Samtgemeinde Uchte
Sachlicher Teilflächennutzungsplan Windenergie

Abwägung der Stellungnahmen zur frühzeitigen Beteiligung der Öffentlichkeit gemäß § 3 (1) BauGB (in kursiver Schrift)

Abwägung der Stellungnahmen zur Beteiligung der Öffentlichkeit gemäß § 3 (2) BauGB (in Normalschrift)

- Karte 1: Übersicht Potentialfläche mit Kriterien des FNP der Samtgemeinde Uchte
- Karte 2: Vorgeschlagene Form der Potentialfläche

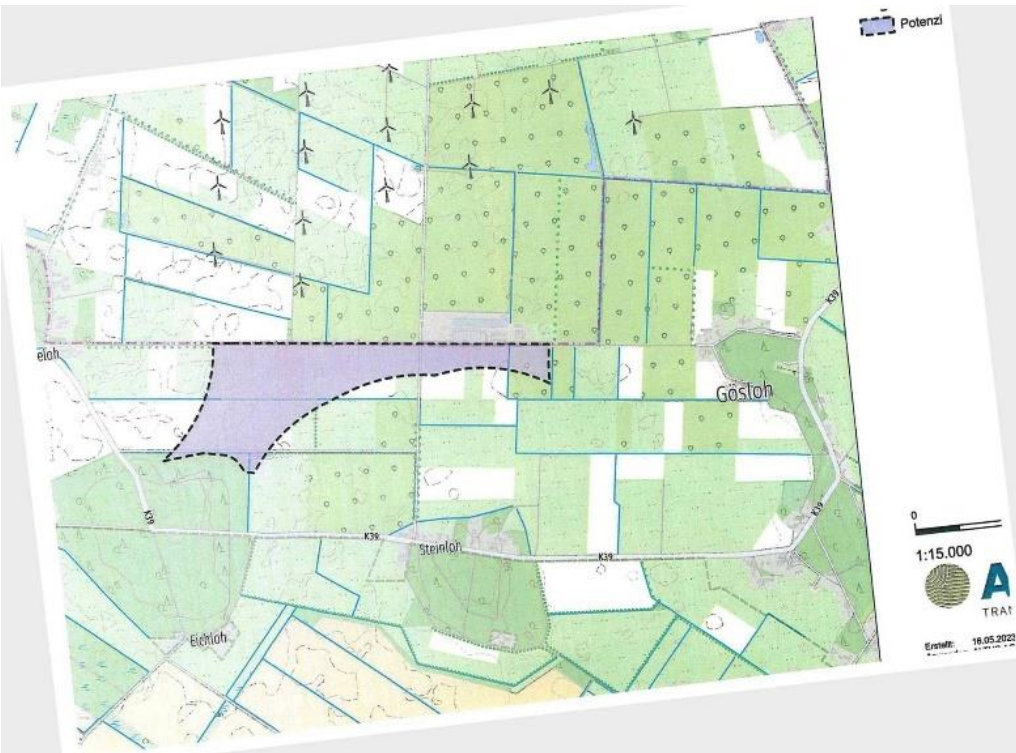
Nr.	Private Einwender/in Schreiben vom ...	Stellungnahme	Planungsrechtliche Vorgaben Abwägung/Beschlussempfehlung
	<p><i>Fortsetzung Einwender 12 b</i></p>	<p><i>Dabei ist jedoch festzustellen, dass sich die angesetzten Abstände zu Wohnbebauungen im Außenbereich unterscheiden. Seitens der XX AG wurde der Abstand gemäß dem Entwurf der 4. Änderung des RROP des Landkreis Nienburg/Weser (2021) mit 675 m berücksichtigt. Die Samtgemeinde möchte einen Abstand von 720 m festlegen, was zu einer deutlichen Verringerung der Potentialfläche führen würde.</i></p> <p><i>Hier sei darauf hingewiesen, dass eine Begründung eines höheren Abstandes mit der „optisch bedrängenden Wirkung“ seit dem Wirksamwerden des neuen § 249 Abs. 10 BauGB nicht mehr gegeben ist, wie dies in der Begründung zu den harten Tabuzonen auch korrekt dargestellt ist, dann aber in der Anwendung der weichen Tabukriterien wieder „umgekehrt wird“.</i></p>	<p><i>Die Samtgemeinde hat zur Entwurfsfassung ihr Standortkonzept Windenergie überarbeitet und eine Referenzanlage von 200 m zugrunde gelegt. Die Samtgemeinde Uchte geht davon aus, dass der Flughafen Wunstorf deutlichen Einfluss auf die zulässige Gesamthöhe der Windenergieanlagen haben wird. Daher wird eine Referenzanlage von 200 m und höher nicht vor realistisch gehalten. Damit ergibt sich zur Entwurfsfassung eine zusätzliche weiche Tabuzone von 200 m und eine gesamte Tabuzone von 600 m (3H) zu Wohnnutzungen.</i></p> <p><i>Nach dem neu eingefügten § 249 Abs. 10 BauGB steht der öffentliche Belang der optisch bedrängenden Wirkung einem Vorhaben zwar in der Regel nicht entgegen, wenn der Abstand von der Mitte des Mastfußes der Windenergieanlage bis zu einer zulässigen baulichen Nutzung zu Wohnzwecken mindestens der zweifachen Höhe der Windenergieanlage entspricht. Eine darüberhinausgehende Berücksichtigung des Belangs der optisch bedrängenden Wirkung als weiche Tabuzone ist auf Planungsebene immer noch grundsätzlich möglich, weil es sich bei § 249 Abs. 10 BauGB lediglich um eine Vermutungsregelung handelt (im Einzelfall also über dem Zweifachen der Anlagenhöhe weiterhin eine optisch bedrängende Wirkung gegeben sein kann) und die Gemeinde im Rahmen der Konzentrationsplanung befugt ist, vorsorgenden Anwohnerschutz jenseits der gesetzlichen Mindestvorgaben zu betreiben.</i></p> <p><i>Die Nutzung der freien Landschaft zur Erzeugung von Windstrom führt zu einer weit hin sichtbaren technischen Überformung und damit einer Veränderung des Landschaftsbildes. Im Umfeld von wohngenutzten Bereichen bzw. Gebäuden bedeutet dies angesichts des Anlagenwachstums eine Qualitätsänderung, die von Einzelnen auch als Belästigung empfunden wird. Um dem entgegenzuwirken und ein übermäßiges Heranrücken an Wohnnutzungen zu vermeiden, wird in der Vorsorge gegenüber optischen Beeinträchtigungen zugunsten von Wohnnutzungen zusätzlich zu den harten Tabuzonen ein Vorsorgeabstand berücksichtigt, der einer Anlagenhöhe entspricht (weiche Tabuzone 200 m + 400 m harte Tabuzone = 600 m Tabuzone gesamt).</i></p>

Nr.	Private Einwender/in Schreiben vom ...	Stellungnahme	Planungsrechtliche Vorgaben Abwägung/Beschlussempfehlung
	<p><i>Fortsetzung Einwender 12 b</i></p>	<p><i>Des Weiteren sei angemerkt, dass die Wohnbebauung direkt nördlich der Kreisgrenze nach unserer Kenntnis aktuell nicht bewohnt ist und der Eigentümer bereits eine Umwidmung zur Aufgabe der Wohnnutzung betreibt. Demnach sollte die dadurch aktuell reduzierte Fläche direkt mit ausgewiesen werden, hilfsweise als Vorbehaltsgebiet Windenergie (sofern die Wohnnutzung doch verbliebe, wären WEA im Genehmigungsverfahren nach BIm-SchG ohnehin nur bedingt genehmigungsfähig). Dies erscheint insbesondere deshalb geboten, da aktuell der bestehende Windpark im Norden repowert werden soll und der Raum somit dem Konzentrationsgedanken sehr gut entspräche.</i></p>	<p><i>Auch sind erhebliche Schallbelastungen im offenen Betriebsmodus oberhalb des zweifachen Anlagenabstandes nicht auszuschließen. Gemäß LROP sollen Nachteile und Belästigungen für die Bevölkerung u.a. durch Lärm durch vorsorgende räumliche Trennung nicht zu vereinbarenden Nutzungen und durch hinreichende räumliche Abstände zu störenden Nutzungen vermieden werden (LROP Abschnitt 2.1 Ziffer 09 Satz 1). Wohnen stellt eine empfindliche Nutzung dar. Um das Konfliktpotenzial zwischen Siedlungsbereichen und der Windenergienutzung möglichst gering zu halten, sollen diese Nutzungen vorsorgend Abstände zueinander einhalten. Dementsprechend wird aus Gründen des vorsorgenden Immissionsschutzes und zur Minderung von Konfliktpotenzialen zwischen Windenergiegebieten und der Siedlungsentwicklung bzw. solchen Siedlungsbereichen ein Vorsorgeabstand eingestellt. Weiche Tabuzonen sind daher aus immissionsschutzrechtlichen Gründen auch aus dem vorbeugenden Immissionsschutz heraus begründbar und lassen mehr zu als das absolut Notwendige der gesetzlichen Vorgaben.</i></p> <p><i>Das angesprochene Wohngebäude ist nach wie vor vorhanden und wird daher als Immissionsort im Standortkonzept Windenergie der Samtgemeinde Uchte berücksichtigt. Die Samtgemeinde kann die Sachlage in einigen Jahren erneut prüfen und dann ggf. eine ergänzende Darstellung vornehmen. Im angesprochenen Bereich ergeben sich damit keine Potenzialflächen. Auch auf den in der weiteren Umgebung befindlichen Teilbereich 13 wurde zur Entwurfsfassung verzichtet. Gemäß Brutvogelgutachten liegt der Teilbereich 13 innerhalb eines Kranich-Rastplatzes, der als Vorsammelplatz im Zusammenhang mit den Schlafgewässern im EU-Vogelschutzgebiet Diepholzer Moorniederung genutzt wird (Datenquelle: BUND Diepholzer Moorniederung). Aufgrund der Wechselwirkungen sind nachteilige Auswirkungen auf die Erhaltungsziele des Gebietes der Natura 2000-Kulisse wahrscheinlich. Die Potenzialfläche wird, insbesondere zur Sicherstellung der Verträglichkeit gemäß § 34 BNatSchG gegenüber Natura 2000-Gebieten, jedenfalls aber aus Gründen des vorsorgenden Gebietsschutzes, nicht mehr dargestellt.</i></p>

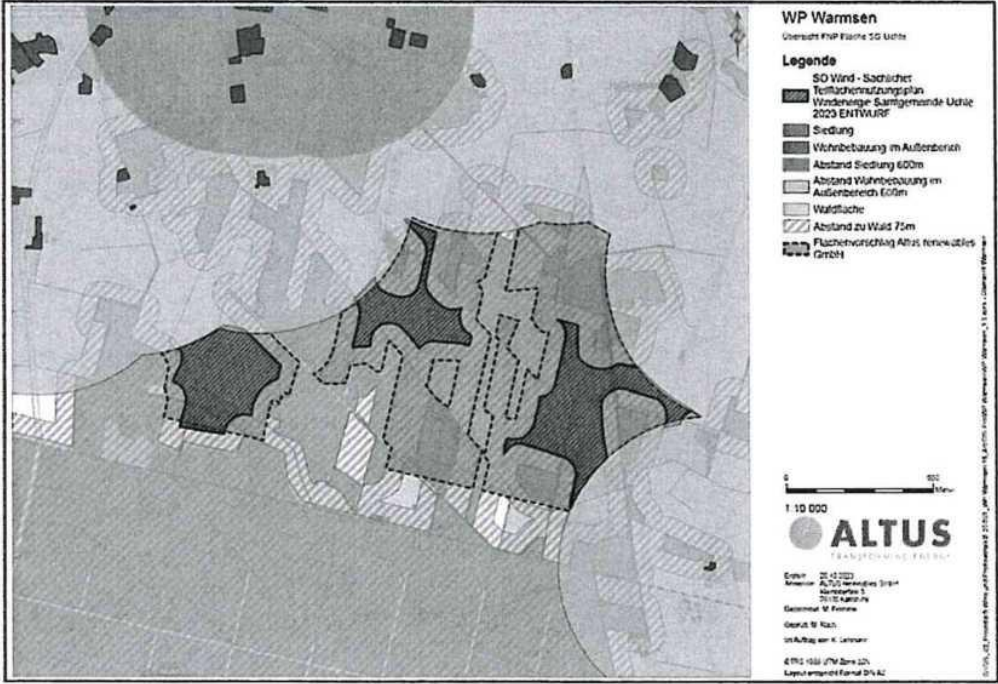
Nr.	Private Einwender/in Schreiben vom ...	Stellungnahme	Planungsrechtliche Vorgaben Abwägung/Beschlussempfehlung
	<p>Fortsetzung Einwender 15</p>	<p>1) Ausschnitt aus der Anlage „uchte_wind_1b_Siedlung_harteundweiche_Tabuzonen_240m.pdf</p>  <p>Markierung zeigt die als Wohnbebauung als Kriterium herangezogene Fläche Flurstück25/Flur 1 der Gemarkung Sappeloh</p> <p>2) Das Foto zeigt die tatsächliche Bebauung</p>

Nr.	Private Einwender/in Schreiben vom ...	Stellungnahme	Planungsrechtliche Vorgaben Abwägung/Beschlussempfehlung
	<p>Fortsetzung Einwender 15</p>	<p>3) Ein Radius von 720m bezogen auf diese Hütte auf dem Flurstück 25</p>

Nr.	Private Einwender/in Schreiben vom ...	Stellungnahme	Planungsrechtliche Vorgaben Abwägung/Beschlussempfehlung
		<p>4) Ein Radius von rd. 720m bezogen auf die meiner Meinung nach tatsächlich als relevant anzusehende Bebauung auf Flurstück 32/Flur 1 der Gemarkung Sappeloh</p>

Nr.	Private Einwender/in Schreiben vom ...	Stellungnahme	<i>Planungsrechtliche Vorgaben Abwägung/Beschlussempfehlung</i>
16	<p>Einwender 16 07.11.2023 Nach § 3 (2) BauGB</p>	<p>Der aktuelle Entwurf des Teilflächennutzungsplans Windenergie der Samtgemeinde Uchte vom September 2023 beinhaltet die Potenzialfläche „Nordwestlich Darlaten“. Im Abwägungsergebnis wurde die Potenzialfläche aus Gründen des vorsorgenden Gebietsschutzes und aus artenschutzrechtlichen Konflikten nicht mehr dargestellt. Dazu möchten wir wie folgt Stellung nehmen:</p> <p>Als Begründung für das Abwägungsergebnis wird die Lage innerhalb eines Kranich-Rastplatzes aufgeführt. Dieser diene als Vorkollektplatz im Zusammenhang mit den Schlafgewässern im EU-Vogelschutzgebiet Diepholzer Moorniederung (Datenquelle: BUND Diepholzer Moorniederung). Aufgrund der Wechselwirkungen seien nachteilige Auswirkungen auf die Erhaltungsziele des Gebietes der Natura 2000-Kulisse wahrscheinlich. Im Zuge des Brutvogelberichts zum Standortkonzept Windenergie vom September 2023, wird der Vorkollektplatz ebenfalls aufgeführt. Jedoch legt dieser nahe, dass durch den vorhandenen, nördlich angrenzenden Windpark in der Gemeinde Bahrenborstel eine Vorbelastung besteht, welche der Betroffenheit nach § 44 (1) Nr. 2 BNatSchG entgegensteht. Eine Ausweisung der Potenzialfläche wäre mit wesentlichen Synergieeffekten, hinsichtlich der Bündelungswirkung, in Bezug auf den Bestandwindpark verbunden. Der Eingriff in den Naturraum durch die Windenergie kann so auch mit Blick auf die artenschutzrechtlichen Belange geringgehalten werden.</p>	<p>Der Teilbereich 13 der Vorentwurfsfassung ist, insbesondere zur Sicherstellung der Verträglichkeit gemäß § 34 BNatSchG gegenüber Natura 2000-Gebieten, jedenfalls aber aus Gründen des vorsorgenden Gebietsschutzes, und aus artenschutzrechtlichen Konflikten nicht dargestellt. Dies ist in Kapitel 4.3 der Begründung dargelegt.</p> <p>Da sich auf diesen Flächen Vorkollektplätze des Kranichs befinden, sind nachteilige Auswirkungen auf die Funktionsbeziehungen zu den Schlafplätzen des Kranichs im Uchter Moor wahrscheinlich. Für Natura 2000-Gebiete gilt grundsätzlich ein Verschlechterungsverbot, so verbietet § 34 Abs. 2 BNatSchG erhebliche Beeinträchtigungen eines Natura-2000-Gebietes. Davon ist auszugehen, wenn die Schutz- und Erhaltungsziele in Mitleidenschaft gezogen werden können. Dabei ist zu berücksichtigen, dass erhebliche Beeinträchtigungen auch von Vorhaben ausgehen können, die nicht im Schutzgebiet selbst, sondern außerhalb realisiert werden.</p>
